发件人 | 上海诺雅克电气有限公司市场部

关于诺雅克塑壳断路器 Ex9MY2HV 和 ExMY2HV E 系列的外观及安装螺钉变更通知

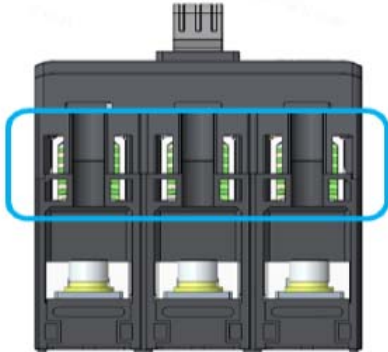
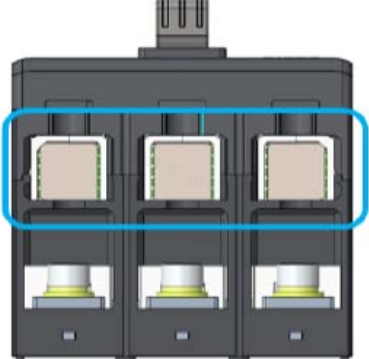
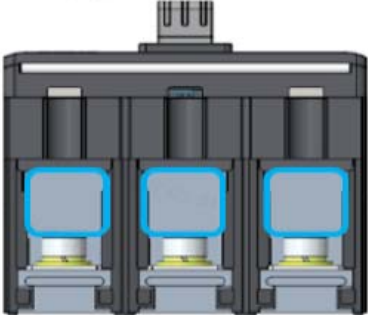
变更内容	调整前	调整后
1、进线端出气口增大 优点：当发生短路时，内部气体可更好的排出产品内部，提升短路分断可靠性		
2、出线端插片增加特征孔 优点：提升排气顺畅度，有效提升短路分断可靠性

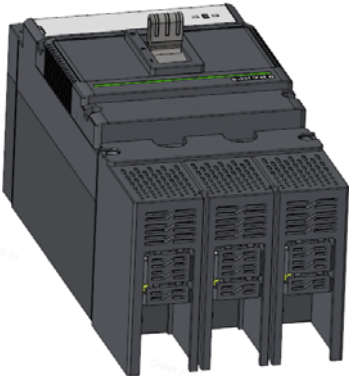
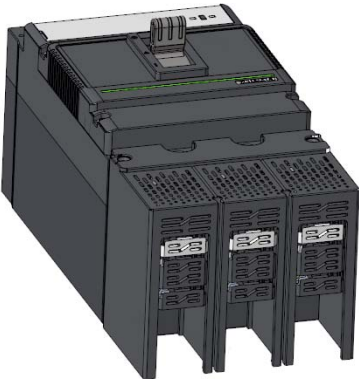
变更内容	调整前	调整后																														
3、端子罩增加敲落特征 优点：进一步提升客户接线便利性																																
4、进/出线端接线螺母固定方式更新 优点：进一步加强接线端接线强度，提升接线可靠性																																
5、安装螺钉更新 优点：安装螺钉由 M3.5 改为 M4，统一规格便于安装。	<table><tr><th>名称 Appellation</th><th>规格 Model</th><th>数量 Number</th></tr><tr><td>安装螺钉 Installation Bolt</td><td>M3.5X100</td><td>4</td></tr><tr><td>弹垫 Spring Washer</td><td>3.5</td><td>4</td></tr><tr><td>平垫 Flat Washer</td><td>3.5</td><td>4</td></tr><tr><td>螺母 Nut</td><td>M3.5</td><td>4</td></tr></table>	名称 Appellation	规格 Model	数量 Number	安装螺钉 Installation Bolt	M3.5X100	4	弹垫 Spring Washer	3.5	4	平垫 Flat Washer	3.5	4	螺母 Nut	M3.5	4	<table><tr><th>名称 Appellation</th><th>规格 Model</th><th>数量 Number</th></tr><tr><td>安装螺钉 Installation Bolt</td><td>M4X95</td><td>4</td></tr><tr><td>弹垫 Spring Washer</td><td>4</td><td>4</td></tr><tr><td>平垫 Flat Washer</td><td>4</td><td>4</td></tr><tr><td>螺母 Nut</td><td>M4</td><td>4</td></tr></table>	名称 Appellation	规格 Model	数量 Number	安装螺钉 Installation Bolt	M4X95	4	弹垫 Spring Washer	4	4	平垫 Flat Washer	4	4	螺母 Nut	M4	4
